Objet : Demande de compléments sur un dossier d'autorisation environnementale unique

Vous avez déposé le 16 décembre 2019 en Préfecture du Pas-de-Calais un dossier de demande d'autorisation environnementale unique relatif au projet d'extension de votre unité de production de pâtisseries sur le territoire de la commune de Tincques.

Objet : Avis de l'autorité environnementale sur le projet d'extension du site de  
production de la société Les Délices des 7 Vallées à Tincques (62)  
N° d'enregistrement Garance : 2019-4155

**TINCQUES** : Avis sur Autorisation Environnementale Unique 62-2019-98 pour la Préfecture : Les délices des 7 vallées Zone d'Activité Ecopolis 62127 Tincques.

Illustration 2: Schéma du circuit de traitement des eaux sur le site de l'usine (source étude d'impact page 156)

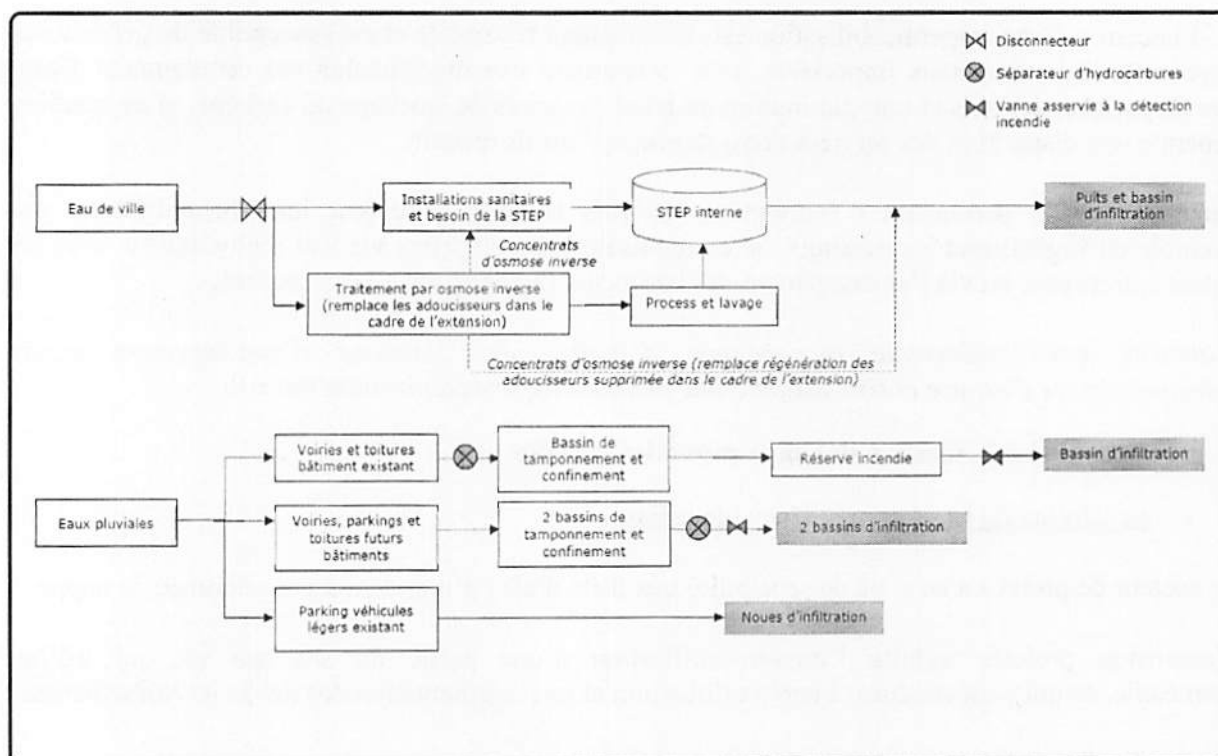
Le schéma du circuit de traitement des eaux (illustration 2) ne prévoit pas de traitement des hydrocarbures pour les eaux pluviales issues du parking des véhicules légers existant. Compte tenu de la taille de ce parking (plus de 5 800 m<sup>2</sup> de parking et voiries), ce choix nécessite d'être justifié dans le contexte de vulnérabilité de la nappe et d'augmentation des infiltrations d'eaux pluviales issues de parking et voiries.

*L'autorité environnementale recommande de justifier le choix de ne pas mettre en place de*

*traitement des hydrocarbures pour les eaux pluviales du parking existant.*
